SPECTRO3-ANA-Scope: Änderungen nach Software-Update von SPECTRO3-ANA-Scope V1.2 auf V1.3

Im Folgenden wird zusammengefasst, welche Änderungen sich mit dem Software-Update von **SPECTRO3 ANA V1.2** auf **V1.3** ergeben haben.

Änderung 1:

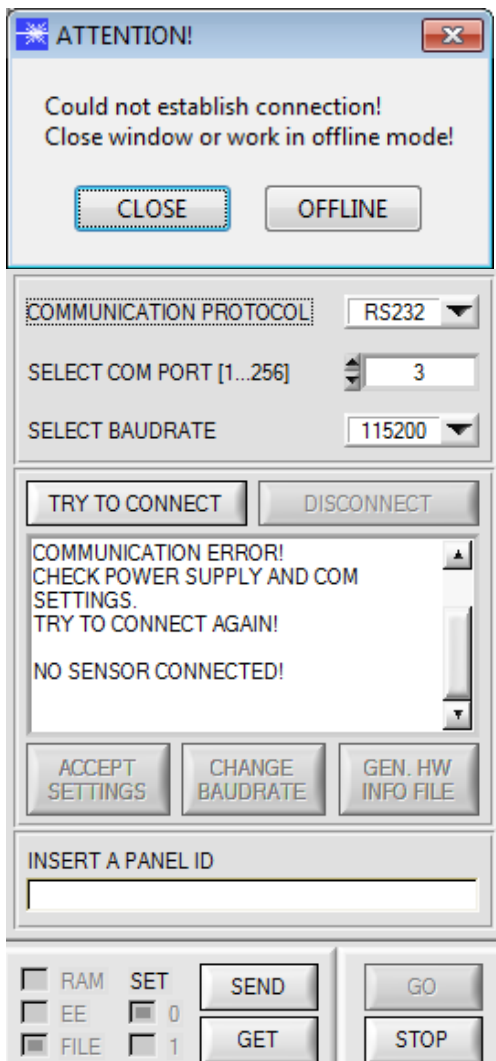
Kommt es nicht automatisch zu einem Verbindungsaufbau z.B. wenn kein Sensor angeschlossen ist, dann kann die Software im OFFLINE Modus betrieben werden. Im Offline Modus ist lediglich ein Parameteraustausch mit einer Datei auf einem Speichermedium möglich. Dies ist für Analysezwecke von Parameterfiles oft hilfreich.

Ist ein Sensor angeschlossen und es kommt trotzdem zu keinem Verbindungsaufbau, dann stimmen entweder die SCOPE Version (Programm auf PC) und die Firmware Version (Programm im Sensor) nicht überein oder man muss die Schnittstelle zum Sensor richtig konfigurieren. Sollte das Problem eine unterschiedliche Scope und Firmware Version sein, dann muss man sich die zur Firmware passende Scope Version vom Lieferanten besorgen.

Änderung 2:

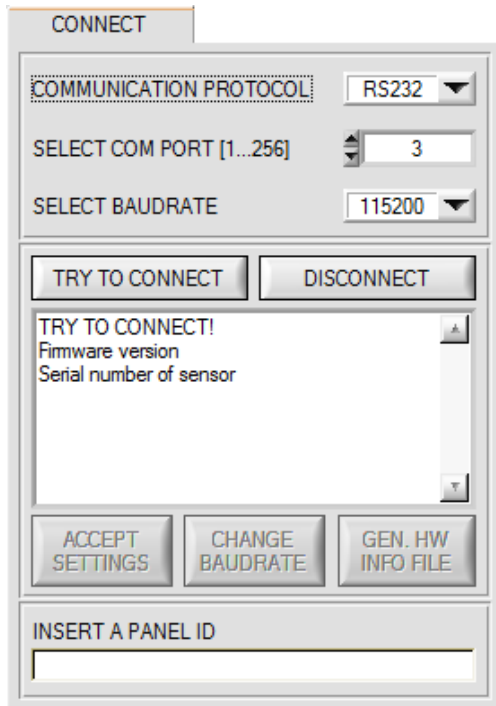
1. Beim Verbindungsaufbau wird zusätzlich zur Firmware Version die Seriennummer des kontaktierten Sensors übertragen.
2. Die Baudraten wurden erweitert mit 230400 und 460800.
3. Mit **DISCONNECT** trennt man die Verbindung vom Sensor zum PC. Die Software schaltet in den OFFLINE Modus in dem nur ein Parameteraustausch mit einer Datei auf einem Speichermedium möglich ist. Die Schnittstelle ist jetzt für andere Programme (z.B. FirmwareLoader) frei.
